SERVICE INFO – INA 0011

Hihnankiristimen 531 0565 30 ulkonäölliset erot

Tuotenro INA: 531 0565 30

Kuva 2: 531 0565 30 (Uusi malli)

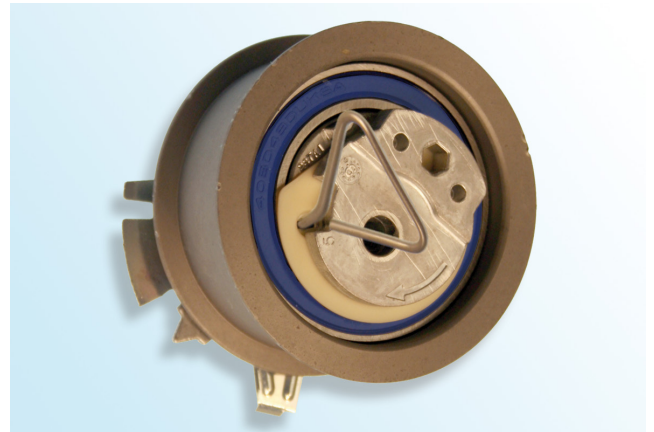
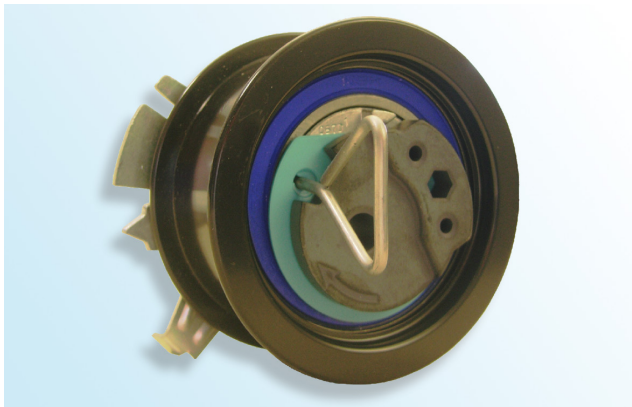
Jatkuvan tuotekehityksen vuoksi hihnankiristimeen tuotenro INA. 531 0565 30 on tehty muutoksia. Kuvissa on esitettyä ohjainrullien ulkonäölliset erot.

- Epäkesko alumiinia
- Pinnassa Sinkki fosfaatti maali (v.ruskea)
- Sininen tai ruskea laakerin tiiviste

- Epäkesko sintrattua metallia
- Pinnassa E-coat pinnoitus (musta)
- Sininen laakerin tiiviste

Vanhaa mallia voidaan edelleen käyttää ja sen voi asentaa ajoneuvoihin niiden valmistajien ohjeiden mukaisesti.

Uuden mallin asennuksessa tulee noudattaa varovaisuutta juoksupinnan vaurion välttämiseksi.
